**Avis délibéré de la mission régionale
d'autorité environnementale
Hauts-de-France
sur le projet de parc éolien de Raillimont
sur la commune de Raillimont (02)**

Étude d'impact version n°2 d'avril 2024

n°MRAe 2024-8176

Carte de présentation du projet (page 298 de l'étude d'impact)

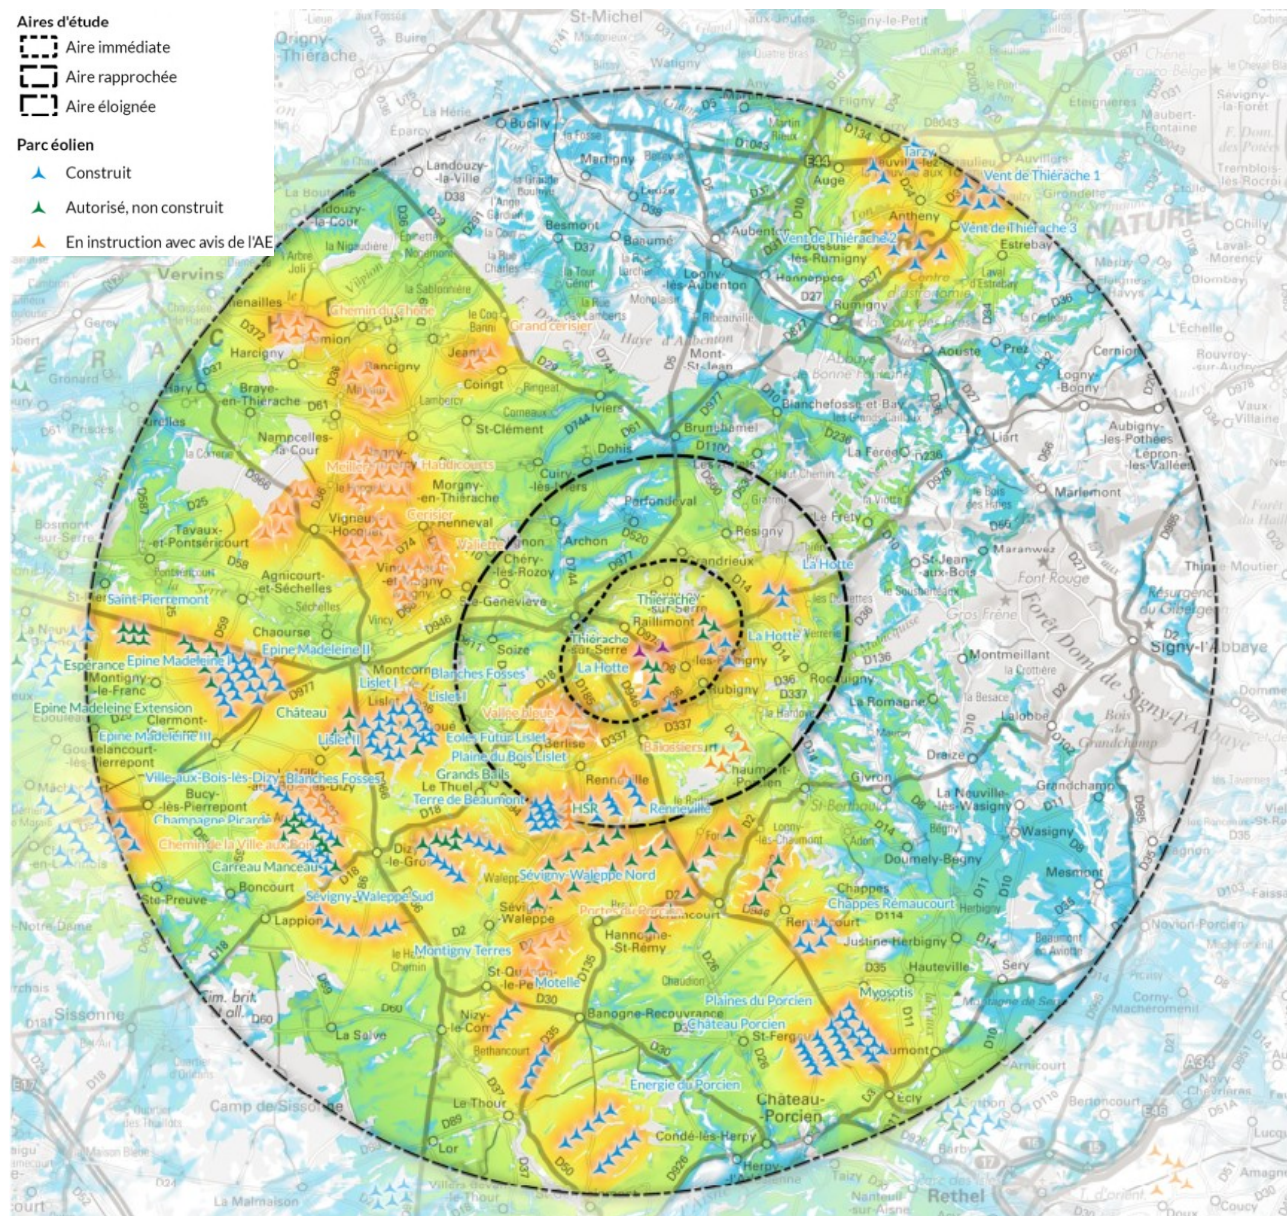
Le dossier ne présente pas systématiquement le parc voisin de la Thiérache situé à proximité et dans la continuité du parc existant. Ces éoliennes doivent être décrites et prises en compte.

- *de présenter une carte de contexte éolien avec les éoliennes du projet afin de clarifier la proximité entre les éoliennes des différents parcs ;*
- *d'analyser les projets de parc éolien de Raillimont et de la Thiérache comme un ensemble, en décrivant ce parc voisin et son plan d'arrêt des machines, et en le prenant en compte dans toutes les analyses (représentations sur toutes cartes...) ;*
- *de veiller à ce que les cartes présentées permettent systématiquement d'identifier l'ensemble des éoliennes présentes sur le secteur concerné et que l'ensemble des éoliennes, y compris celles en projet, soit pris en compte.*
